改善箇所説明図

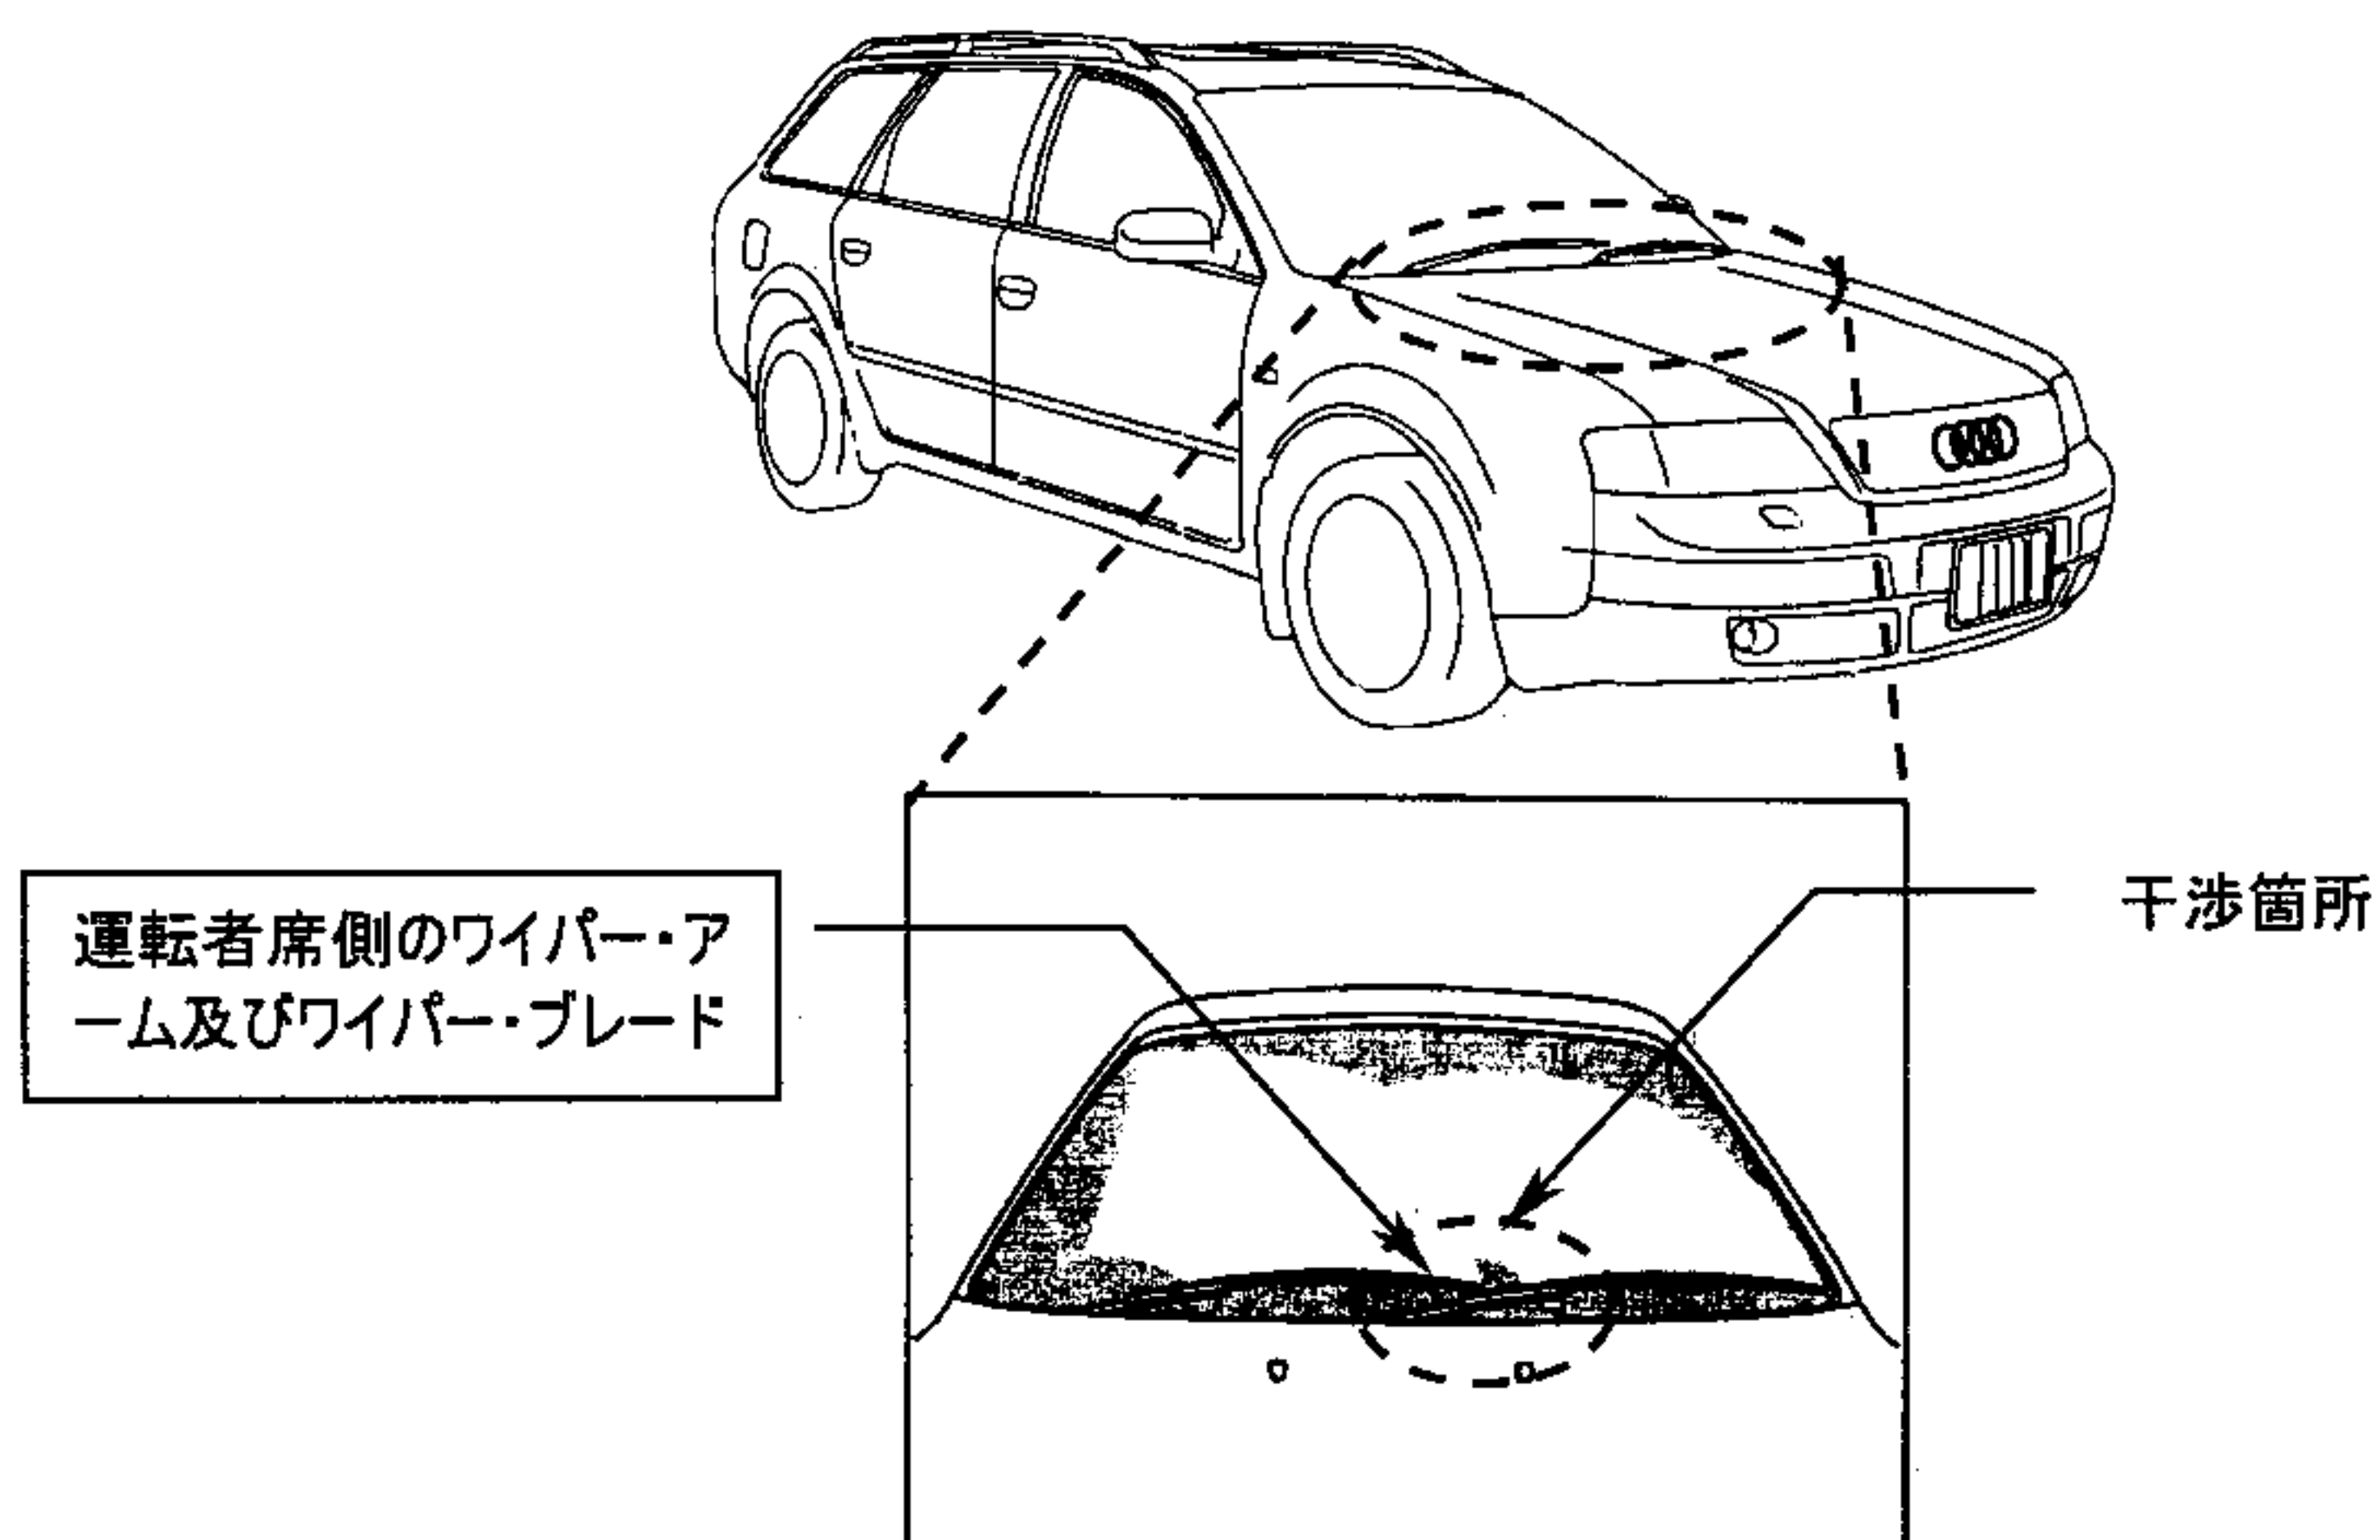
不具合発生箇所

前面ガラスの窓拭き器において、運転者席側のワイパー・アームの設計が不適切なため、法定速度を超える高速走行時に窓拭き器を使用すると、風圧により運転者席側ワイパーと助手席側ワイパーが干渉して運転者席側ワイパー・ブレードが損傷し、最悪の場合、運転者の直前の視野を確保することができなくなるおそれがある。

改善対策の内容

全車両、運転者席側のワイパー・アーム及びワイパー・ブレードを対策品と交換する。
